LINEA AFRAGOLA - NAPOLI
STAZIONI
SISTEMAZIONE ESTERNA
Stazione Ottocalli - Planimetria di progetto

LINEA AFRAGOLA - NAPOLI
STAZIONI
SISTEMAZIONE ESTERNA
Stazione Ottocalli - Sezioni e prospetti di progetto 1/2

PARERE UNICO DEL COMUNE DI NAPOLI

nell'ambito del Provvedimento Autorizzatorio Unico Regionale, ai sensi dell'art. 27 bis del D.Lgs. 152/2006, per il progetto *“Servizi di Ingegneria e Architettura per la redazione del progetto di fattibilità tecnica ed economica degli interventi Nuovo collegamento in sede propria tra la stazione AV di Afragola e la rete Metropolitana di Napoli. Tracciato Fondamentale - Afragola Centro/Carlo III”* – Proponente ACAMIR - CUP 9460.

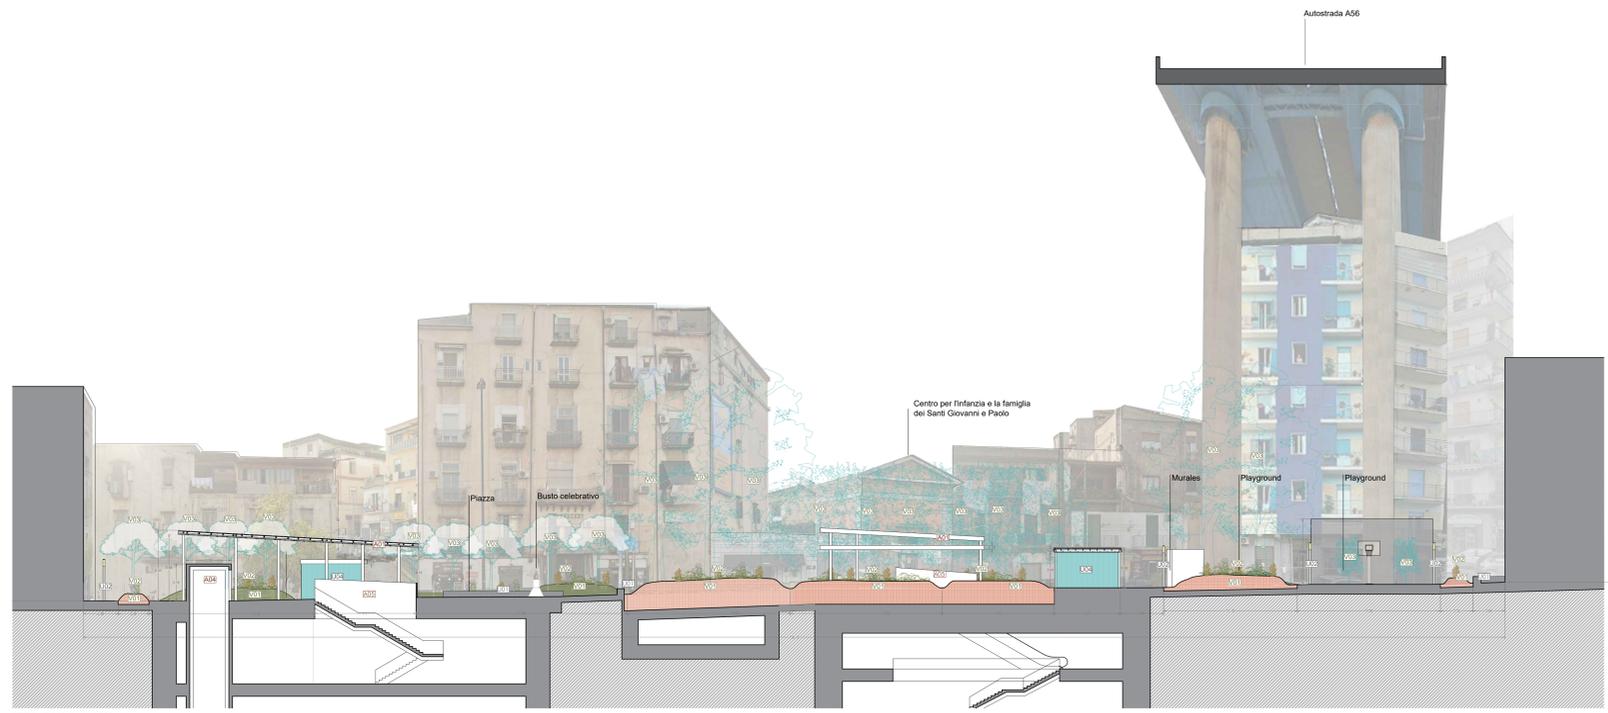
- sistemazioni superficiali stazione piazza Ottocalli: “...per quanto invece attiene il tratto di Via Arenaccia interessato dall'intervento ed il lato nord della piazza, quest'Ufficio è del parere che i Celtis australis ivi previsti debbano essere sostituiti da alberi di diversa specie botanica, caratterizzati da un potenziale di sviluppo inferiore”;

Per la Stazione Ottocalli l'aggiornamento progettuale non presenta modifiche rilevanti dal punto di vista d'interesse. Il progetto, infatti, prevede ancora due blocchi di uscita con ascensori, ubicati al centro della piazza e coperti da pensiline mentre si registrano lievi modifiche relativamente alla dimensione ed alla giacitura delle aree verdi previste dal progetto e vengono previste aree di bike sharing, di cui una all'interno di un piccolo volume trasparente. La soluzione progettuale prevede che, in alcuni punti, le superfici vegetali siano rialzate *"rispetto al piano di calpestio a formare delle dune che, oltre a rafforzare in sezione la barriera verde a protezione della nuova piazza, consentono anche di aumentare lo spessore di terreno sopra la copertura il solaio di copertura della stazione, consentendo la piantumazione di alberature di prima e seconda grandezza"*. Anche in questo caso è prevista la ricollocazione di alcune alberature a basso fusto preesistenti.

- **Stazione LAN piazza Ottocalli** – Dalla Relazione sulle "Sistemazioni esterne" (P101009-LTF-MIA-LAN-MS00-RP-Y-0002) e dalle planimetrie, emerge la volontà di conservare, ed arricchire, il preesistente filare a *Ligustrum* presente presso l'intersezione della piazza con via Ludovico Ariosto. La necessità di procedere allo scavo top-down al centro della piazza, manifestata alle pagg 287-290 della Relazione "Studio d'impatto ambientale" (P101009-LTF-ECO-ENV-OTHE-RP-Y-0001), impone invece l'eliminazione della scarna vegetazione arborea (6 ligustri), presente al centro della piazza. Tali interventi risultano conformi alla normativa locale di tutela delle alberature cittadine. Da Planimetria di progetto (P101009-LTF-MIA-LAN-MS04-DZ-z-0009) appare adeguata la scelta botanica del *Quercus ilex*, del *Punica granatum*, della *Ceratonia siliqua* e del *Pyrus calleriana* per i nuovi inserimenti arborei nei tratti terminali di Via Nicola Nicolini, Calata Capodichino e Via Santi
